Der Einsturz des Theaterdekormagazins in Bern am 23. August 1905.

„Gutachten über die Ursachen des Einsturzes des Theaterdekormagazins in Bern am 23. August 1905.“

Abb. 3. Gesamtansicht des eingestürzten Gebäudeteiles.

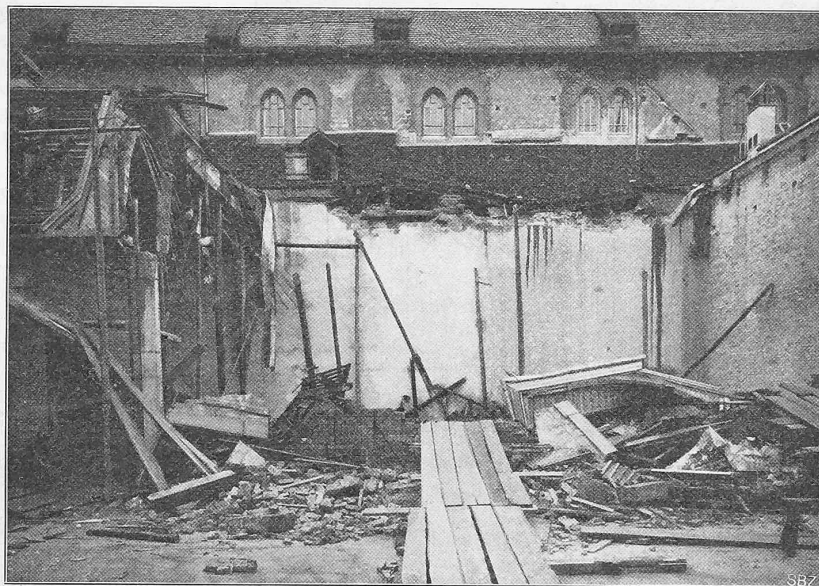
«Werden die Hauptträger des Daches über dem Kulissenraum von Osten nach Westen und ihrem Alter entsprechend mit I bis IV bezeichnet, so war Träger I mit dem östlich anliegenden zum Teil ganz frisch betonierten und noch eingeschalteten Deckenfeld stehen geblieben (Abb. 3 u. 5). Träger II, III und IV lagen alle bedeutend gekrümmt, und zwar konvex

gegen Osten und gebrochen auf dem Boden. Dass die Decke zuerst nordwärts verschoben und sodann beim Stürzen nach Osten gezogen wurde, war offenbar und ist aus den Abbildungen ersichtlich. Abbildung 4 zeigt auch, wie fast alle Eisenstangen und Dachteile von der westlichen Feuermauer weggerissen wurden, ohne dieselbe, und auch nicht die Mauer der französischen Kirche, beim Stürzen sonst zu beschädigen (Abb. 3).»

Abb. 8. Ausführungsplan vom 26. April 1905 für die Dachkonstruktion in armiertem Beton. — Massstab 1 : 50. — (Die Schnitte A-B und C-D in 1 : 500 sind den Plänen der Bauleitung entnommen.)

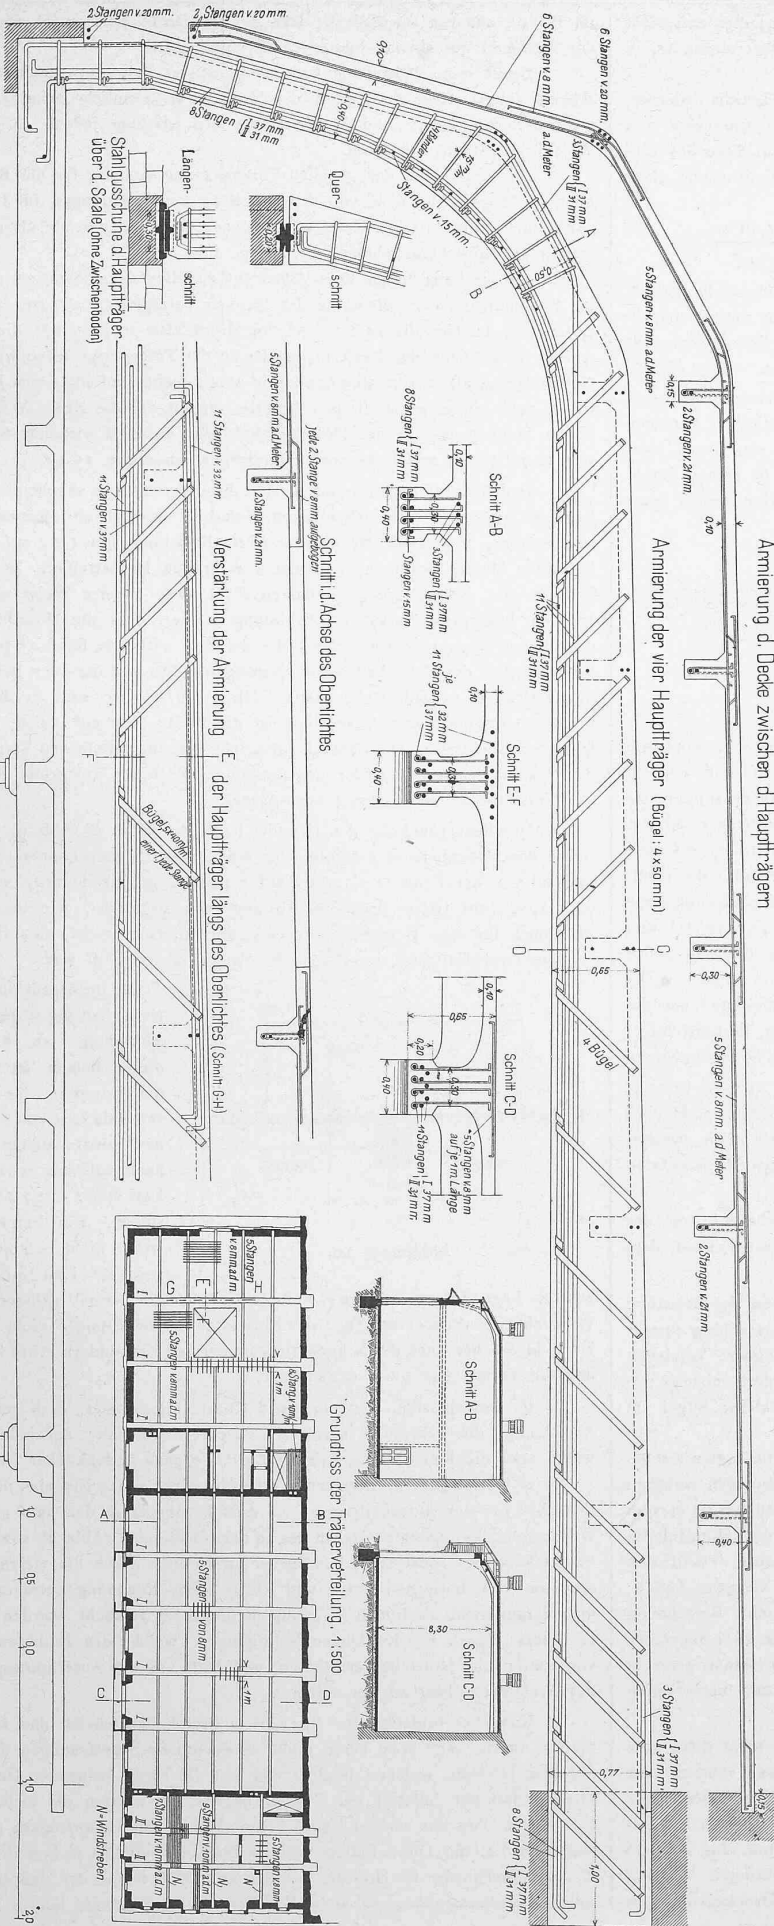
Dieser Plan weist nun eine Anzahl Aenderungen und Mängel auf:

a) Die Höhe der Hauptträger ist gegenüber dem Vorprojekt unnötigerweise um 10 cm vermindert worden; sie betrug in der begutachteten Eingabe vom 25. Februar 1905 75 cm, wurde vom Experten, Herrn Bolliger, nicht beanstandet und beträgt laut Ausführungsplan nur noch 65 cm in Trägermitte, d. h. nur 1 : 19 der Lichtweite. Dabei wurde der Abstand der Dachträger voneinander mehr als verdoppelt (4 m bzw. 4,80 statt 2 m), wodurch einem jeden Träger eine bedeutend schwerere Last zufiel und das Trägerprofil viel unvorteilhafter gestaltet wurde.

Die in der Platte herrschenden Druckspannungen von der Belastung und vom Eigengewichte herrührend, konnten aber nur geradlinig fortgepflanzt werden; die Abbiegung der Platte hätte also besondere Vorsichtsmassregeln gegen ein Aufwärtssprengen der Platte erfordert, ebenso wie die gekrümmten Rundisen der Armierung selbst durch kleine Bügel im Beton verankert waren (siehe Abbildung 8).

c) Herr Ingenieur Lossier hat schon in seiner ersten Eingabe, namentlich aber bei der Ausarbeitung seines Ausführungsplanes den fünf grossen Oeffnungen des geneigten Dachteiles an der Nägelgasse (Abb. 2), sowie der Schwächung der sonst stark beanspruchten Hourdis durch die vielen darin einbetonierten hölzernen Latten und Klötze nicht Rechnung getragen. Er mag darauf nicht ausdrücklich genug aufmerksam gemacht worden sein; er besass jedoch die Konkurrenzbedingungen, welche des Einbetonierens von Latten und Holzteilen erwähnten, und hatte von den Ausführungsplänen des Architekten Einsicht genommen.

d) Endlich, offenbar nicht ahnend, dass seinen Hauptträgern manche Fehler anhafteten, und noch weniger, dass die Ausschalung ohne Vorsicht stattfinden sollte, zeichnete Herr Ingenieur Lossier in den Ausführungsplan (Abb. 8) statt der in einem Schreiben an Herrn Kontrollingenieur Bolliger mit eigener Hand skizzierten und von letzterem angenommenen *Rollenlager* (siehe Abb. 11) angeblich *Gleitlager* ein. Er erklärt, immer nur an *Gleitlager* gedacht zu haben, und tatsächlich erwähnte der Text seines Schreibens nur «*appareils de glissement*»; ebenso trägt seine nicht vorgelegte statische Berechnung vom 20. April 1905 neben der Andeutung eines Rollenlagers die detaillierte Berechnung und ausführliche Skizze von dem, was Herr Lossier unrichtig *Gleitlager* nennt und eher Kipplager heissen sollte (siehe Abb. 12). Herr Ingenieur Lossier irrte sich sicher in der Annahme, dass die von ihm zu ungefähr 20 t berechnete Last eines derartigen Lagers, ohne bedeutende wagrechte Angriffe auf die Fassadenmauer, oben auf derselben gleiten könnte; die Reibungskraft eines Druckes von 20 t beim Gleiten ungeschmierter Stahlteile aufeinander beträgt erfahrungsgemäss im allergünstigsten Falle 3 bis 4 t, im vorliegenden Falle, wo die Platten ganz verrostet waren, wohl das Doppelte. Im übrigen war überhaupt nicht daran zu denken, auch nur 3 t Schub dem Scheitel der frischen Fassaden zuzumuten. Deshalb hatte sich auch Herr Kontrollingenieur Bolliger nur unter der ausdrücklichen Voraussetzung von *Rollenauflegern* mit der Unterlassung einer von ihm empfohlenen Massregel, nämlich der Führung der Träger in armiertem Beton bis zum Boden, einverstanden erklärt.

a) Ohne Zustimmung des Projektverfassers, Herrn Ingenieur Lossier, haben die Herren *Anselmier & Cie.* die von ihm vorgesehenen Abrundungen zwischen den Seiten oder Wangen der Hauptträger und der Unterfläche des Hourdis (siehe die Querschnitte *C-D* und *E-F* in Abbildung 8) nicht ausgeführt, und zwar um sich die Arbeit zu vereinfachen.

Der Ausführungsplan liess in dieser Beziehung offenbar an Vollständigkeit und an Klarheit zu wünschen übrig; er mangelte nicht nur an erläuternden Notizen, sondern auch an Massen; ein ausführliches Begleitschreiben oder mündliche Erklärungen und Weisungen wären für diese erste wichtige Arbeit neuer Konzessionäre am Platze gewesen. Andererseits war es Pflicht der letzteren, sich über zweifelhafte Punkte zu erkundigen, denn es ist anzunehmen, dass diese für sie neuen, kostspieligen Gusstahlplatten ihre Aufmerksamkeit geweckt hatten.
